შპს „ქართული საინვესტიციო ჯგუფი ენერჯია“

ჩხოროწყუს მუნიციპალიტეტში დაგეგმილი „ხობი 2“
ჰესის მშენებლობის და ექსპლუატაციის პირობების
ცვლილება

სკრინინგის ანგარიში

სურათი 2.5. განთავსების სქემა საკადასტრო კოდებთან მიმართებით

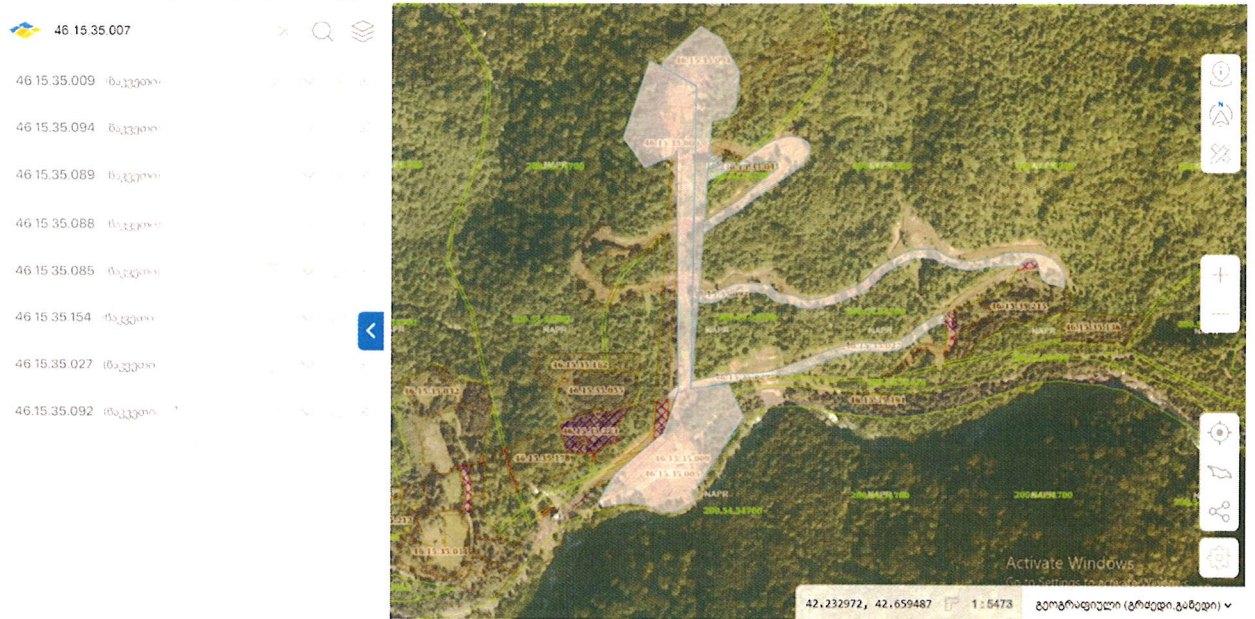
აღსანიშნავია, რომ ძალური კვანძის, სადაწნეო მილსადენის და გამოსასვლელი პორტალის ტერიტორიები განთავსებული იქნება კომპანიის საკუთრებაში არსებულ მიწის ნაკვეთებზე, ხოლო რაც შეეხება სახელმწიფო საკუთრებაში არსებულ, სახელმწიფო ტყის ტერიტორიებს (ს.კ N46.15.35.092, ს.კ N46.15.35.027, ს.კ N46.15.35.154, ს.კ N46.15.35.085, ს.კ N46.15.35.088, ს.კ N46.15.35.089). კომპანიას გადმოცემული ქონდა განსაკუთრებული დანიშნულებით ტყით სპეციალური სარგებლობის უფლებით, მისასვლელი გზის მოწყობის მიზნით, რის შემდეგაც გადაეცა უკან ეროვნულ სატყეო სააგენტოს შესაბამისი მიღება-ჩაბარების აქტით. კოდები განსხვავდება, რადგან უკან გადაცემის შემდეგ

განხორციელდა მიწის ნაკვეთების დაყოფა, ასევე საკადასტრო კოდების შეეცვალა. იხილეთ განთავსების სქემა საკადასტრო კოდებთან მიმართებით.(სურათი.2.5)

სურათი 3.5.1 ძალური კვანძის განთავსების ტერიტორიის ორთო ფოტო

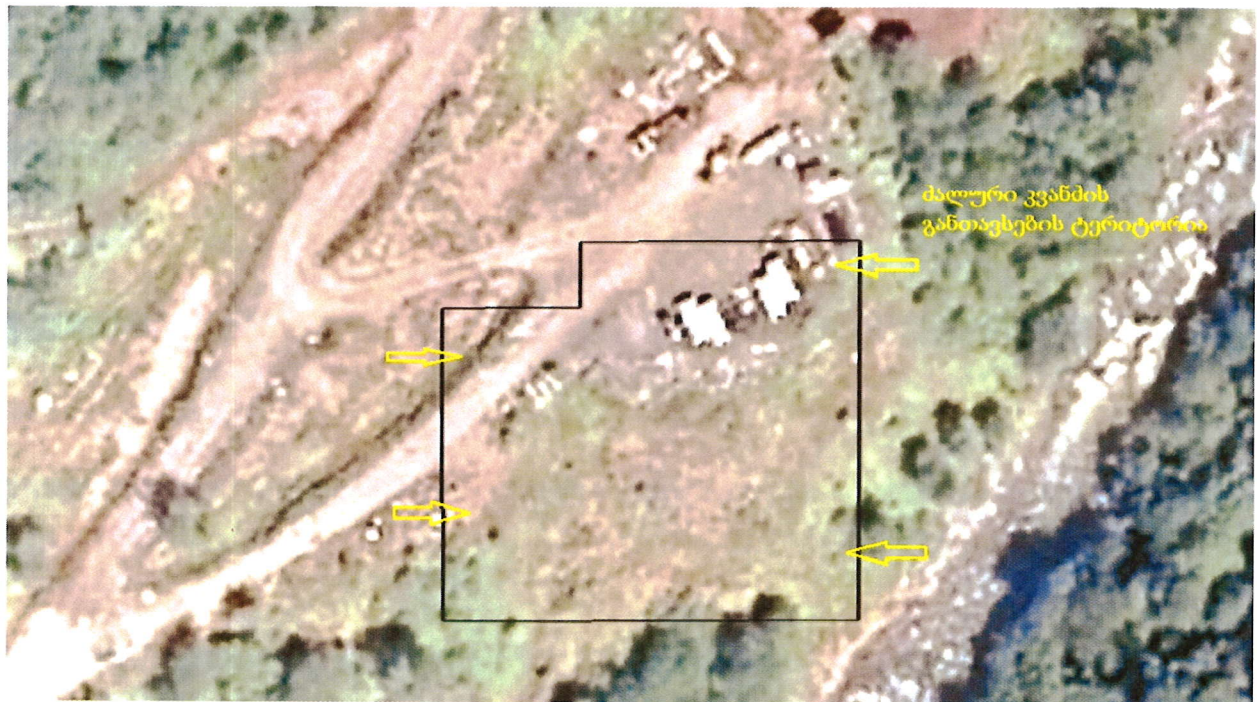
ასევე დაზუსტდა და დაკორექტირდა ძალური კვანძის განთავსების ტერიტორია. რომლის განთავსების ფართობმა შეადგინა 3062 კვ.მ. შესაბამისად ძალური კვანძის განთავსების ადგილიც შემცირდა 901 კვ.მ-ით. ახალი ძალური კვანძის განთავსების ტერიტორიაც ნაწილობრივ იმეორებს ძველის განთავსების ადგილს.

ახალი განთავსების ტერიტორია არ საჭიროებს დამატებით მცენარეული საფარისგან გაწმენდას, შესაბამისად ზემოქმედება მცენარეულ საფარზე არ არის მოსალოდნელი.

სურათი 3.5.2 ახალი და ძველი სადაწნეო მილსადენის განთავსების ორთო ფოტო

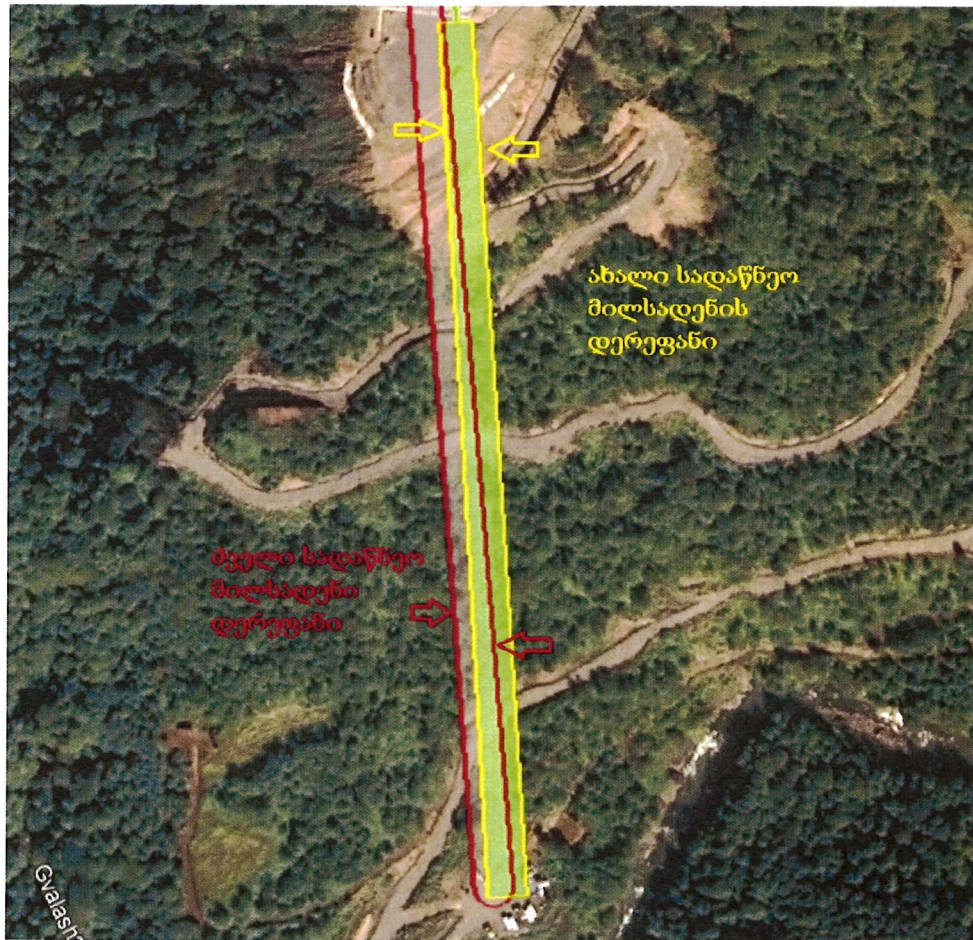
დეტალური დიზაინის შემუშავების შედეგად სადაწნეო მილსადენის მცირედით გადმოიწია მარცხენა მხარეს, ამასთან დაკორექტირდა ასათვისებელი ფართობი. მნიშვნელოვან გარემოებას წარმოადგენს ის ფაქტორი, რომ დაკორექტირების შედეგად, სადაწნეო მილსადენისთვის ასათვისებელმა ფართობმა შეადგინა 10,342 კვ.მ. რაც ნიშნავს რომ, საბოლოო ჯამში, ფართობი შემცირდა 2071 კვ.მ-ით. ახალი სადაწნეო მილსადენი ნაწილობრივ იმეორებს ძველის კონტურს.

ახალი საპროექტო სადაწნეო მილსადენის ტერიტორია არ გამოირჩევა ფლორისტული მრავალფეროვნებით. აღსანიშნავია, ის გარემოება რომ ახალი სადაწნეო მილსადენის ფართობი ნაწილობრივ მოიცავს ძველი განთავსების ტერიტორიას, რომელზეც სსიპ „ეროვნული სატყეო სააგენტო“-სთან შეთანხმებით განხორცილებულია მცენარეული საფარისაგან გაწმენდის სამუშაოები. სადაწნეო მილსადენის განთავსების ტერიტორიაზე დამატებით ხე-მცენარეების ჭრა არ იგეგმება. შესაბამისად გამოწვეული ცვლილება, არ იწვევს წითელი ნუსხის სახეობებზე ზემოქმედებას.

გამოსასვლელი პორტალთან მისასვლელი გვირაბი მდებარეობს მიწის ქვეშ, აღნიშნულის გათვალისწინებით სახელმწიფო ტყის ტერიტორიაზე არ ქმნის საჭიროებას ხე-მცენარეების მოჭრის. რაც შეეხება ახალი სადაწნეო მილსადენის ზედდებას სახელმწიფო ტყის ტერიტორიასთან, აღნიშნული წარმოადგენს ტექნიკურ ხარვეზს, რომელიც შესაბამისად დაკორექტირდა, ხოლო დაკორექტირებული Shp ფაილები თან ახლავს სკრინინგის ანგარიშს.
